# Impianto eolico di Collinas

## Progetto definitivo – Integrazioni volontarie

**COL – 78.00 – Relazione di controdeduzione ai pareri e alle osservazioni**

Sorgenia Renewables S.r.l.  
Via Algardi 4  
Milano (MI)

**Figura 2-2: Carta dell'intervisibilità cumulata stato di fatto (la mappa riporta l'ubicazione degli aerogeneratori del parco eolico "Collinas" in progetto solo per identificare le aree da cui si sta valutando l'intervisibilità, ma l'elaborazione grafica non tiene conto della loro presenza)**

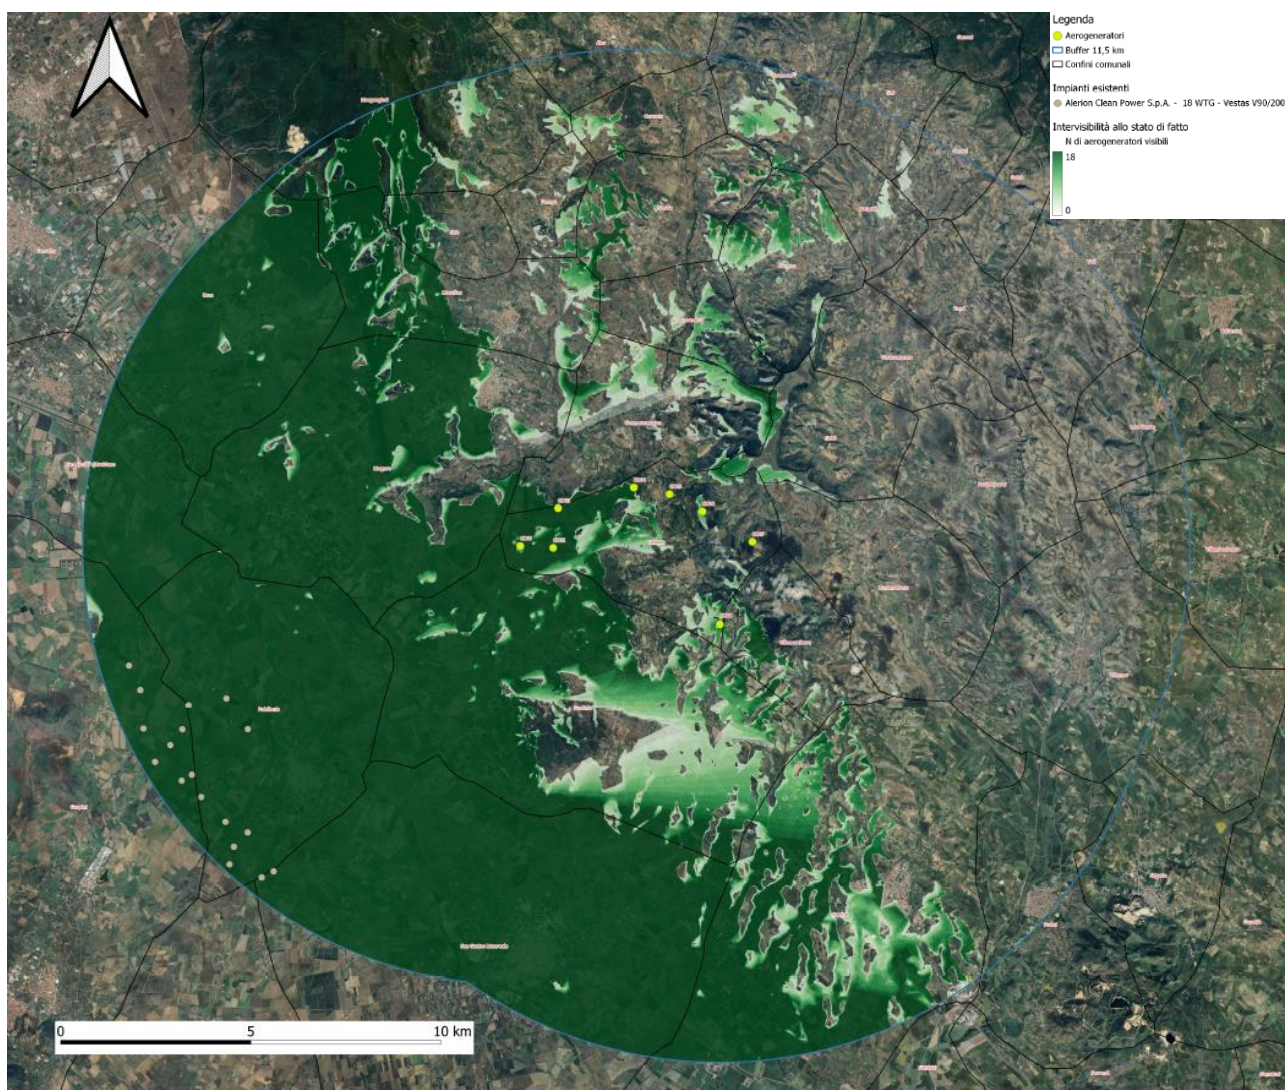
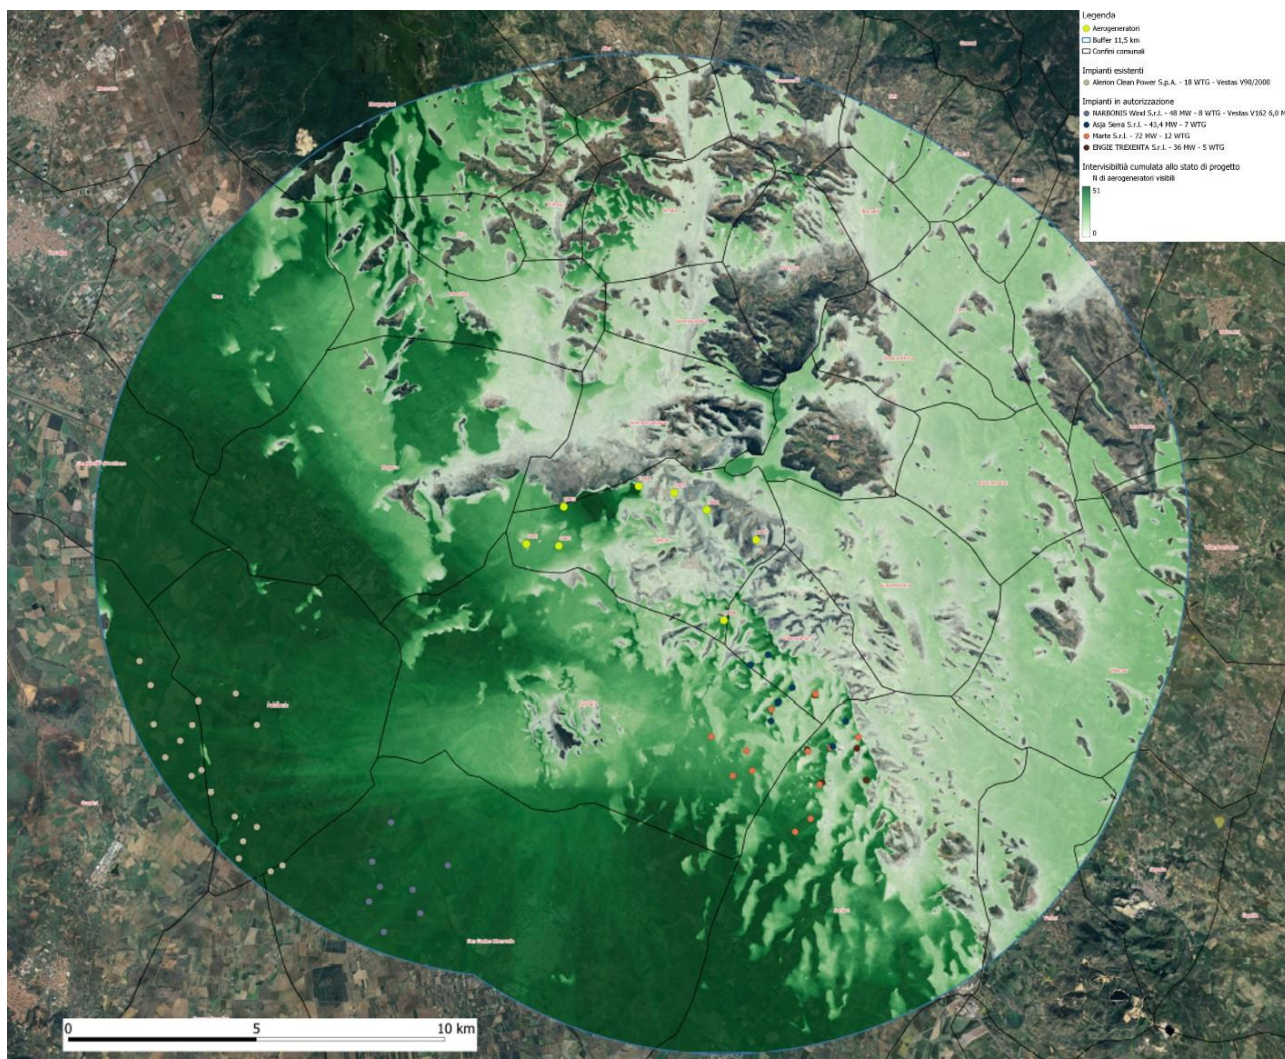
In un raggio di 10 km dall'impianto sono state presentate numerose altre richieste per l'installazione di impianti per la produzione di energia elettrica da fonte eolica. Non è spiegabile il motivo per cui la Relazione di Analisi degli Effetti Visivi Cumulativi del progetto non prenda in considerazione l'effetto cumulativo di questi ultimi. Non è presente nella documentazione alcuna tavola in cui per gli impianti esistenti e per i predetti, comprensivi dell'impianto eolico proposto, siano presi in esame gli effetti cumulativi sia nei confronti del paesaggio che dell'ambiente. [...] In particolare, oltre all'area di visibilità dell'impianto, andrebbe valutato anche il modo in cui l'impianto viene percepito all'interno dell'area del bacino visivo, tenendo in opportuna considerazione l'impatto derivante dalla compresenza di più impianti. Effetti possono derivare dalla co-visibilità, dagli effetti sequenziali o dalla reiterazione, trasformando in maniera irreversibile ed estensivamente il paesaggio esistente. Di fatto la collocazione dell'impianto comporterebbe un'alterazione della percezione spaziale e visiva del paesaggio naturale che per le sue caratteristiche costituisce testimonianza dell'unicità dei luoghi storici culturali tipici, oggetto di particolare tutela. [...] Gli effetti di cumulo dovuti alla realizzazione degli impianti eolici dovrebbero essere valutati per le componenti principalmente interferite, ovvero paesaggio e impatto visivo, vegetazione e fauna, rumore.

Al momento della preparazione degli elaborati per la presentazione dell'istanza di VIA, la documentazione relativa agli ulteriori progetti di impianti eolici nelle vicinanze del Progetto non era ancora pubblicamente consultabile. Al fine di trasmettere un quadro chiaro e aggiornato relativamente alla presenza di ulteriori progetti eolici in iter di istruttoria e di impianti eolici esistenti nelle vicinanze del parco eolico Collinas, il Proponente ha riemesso l'elaborato "COL-48.01 - Carta dell'intervisibilità" e prodotto la tavola "COL-76.00 - Inquadramento progetti esistenti e in istruttoria su ortofoto". Di seguito si riportano considerazioni sui potenziali impatti cumulativi.

maggiore, per rappresentare l'impatto paesaggistico più gravoso. Nello specifico, non è stato preso in considerazione l'impianto eolico "Marmilla" del proponente ENGIE TREXENTA S.r.l., i cui aerogeneratori sono caratterizzati da un'altezza massima di 200m, in quanto sovrapposto all'impianto eolico "Sanluri-Sardara" del proponente Marte S.r.l., i cui aerogeneratori hanno altezza massima pari a 220m. Inoltre, sono stati esclusi dall'analisi gli aerogeneratori V05 e V11 dell'impianto eolico "Sanluri-Sardara" del proponente Marte S.r.l., sovrapposti a quelli dell'impianto eolico "Serras" del proponente Asja Serra S.r.l.

Si sottolinea che l'analisi effettuata è conservativa in quanto il modello restituisce punti di osservazione anche dove nella realtà, per la presenza di ostacoli fisici, le torri non sono visibili. Nel modello, infatti, si prende in considerazione la sola altitudine del terreno e non viene contemplata la presenza di elementi naturali o artificiali del territorio quali filari di alberi, boschi, agglomerati urbani, strutture, infrastrutture ecc. che possono mascherare la vista dell'area di influenza. Inoltre, considerando la possibilità remota che tutti gli interventi nel processo di autorizzazione vengano approvati, si ritiene che lo Scenario 2 analizzato sia estremamente prudente e cautelativo.

La carta dell'intervisibilità allo stato di progetto (Scenario 2) risulta di particolare interesse nel caso in esame in quanto la morfologia del luogo è caratterizzata dalla presenza di creste e valli che complicano il quadro di intervisibilità. L'elaborazione ottenuta mostra che nella zona Sud-Ovest saranno visibili un maggior numero di aerogeneratori rispetto a quelli dello stato di fatto. Gli effetti della realizzazione del parco eolico "Collinas" saranno potenzialmente apprezzabili nella zona Nord-Est, da cui, tuttavia, in linea teorica risulteranno visibili solo pochi aerogeneratori; si specifica inoltre che non saranno visibili le turbine per intero, ma solo estremità delle stesse. È possibile dunque affermare che il progetto proposto, se valutato cautelativamente assieme alle altre iniziative in istruttoria, determinerebbe potenziali impatti visivi cumulati, che possono essere considerati minori nella zona nord-est del bacino visivo, grazie alla morfologia del luogo.
